改善箇所説明図

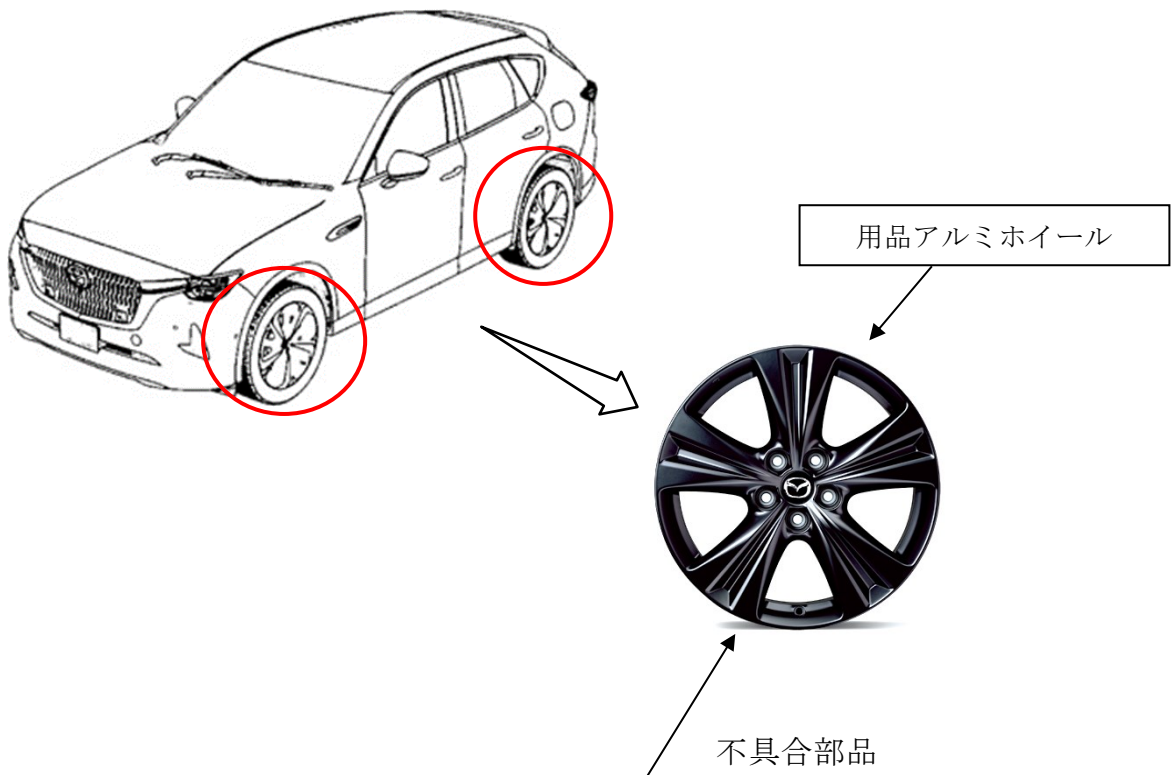
18インチの用品アルミホイール(マットブラック仕様)において、仕様設定を誤ったため、ハブナットシートが組み付いていない。そのため、そのまま使用を続けると、ハブボルトが折損して異音が発生し、最悪の場合、走行中にホイールが外れるおそれがある。

用品アルミホイールを良品と交換する。

注) は、交換する部品を示す。
